**川上小学校**  
**スクールゾーン安全対策協議会報告書**  
令和2年度

令和2年11月  
～川上小学校PTA校外生活委員会～

川上小学校 令和2年度 スクールゾーン安全対策協議会  
～要望箇所全体マップ～

『協議事項①:ホンダ付近 通学路の階段下について』

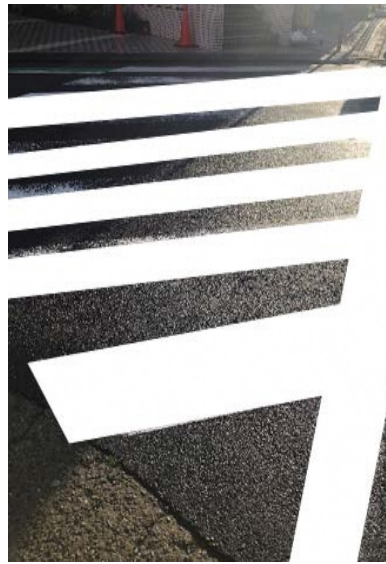
場所	ホンダ横の坂道を下りた駐車場脇、階段下
住所	戸塚区前田町352-1付近
協議事項にあげた理由	・児童が下校時に階段を下りる際、前の道幅が狭く抜け道になっている為スピードを出した車が多く危険。
改善要望	①ソフトポールの設置をする。→土木事務所管轄 ②電柱の両面に看板「子どもの飛び出し注意」を設置する。→区役所管轄
協議結果	①今年度中対応予定。 ②管理上の課題がある為、電柱への看板設置は行っていない。 区役所からの代替策として350番地の交差点付近に路面のスクールゾーン標示を新設。

①【順次実施】

②【順次実施】
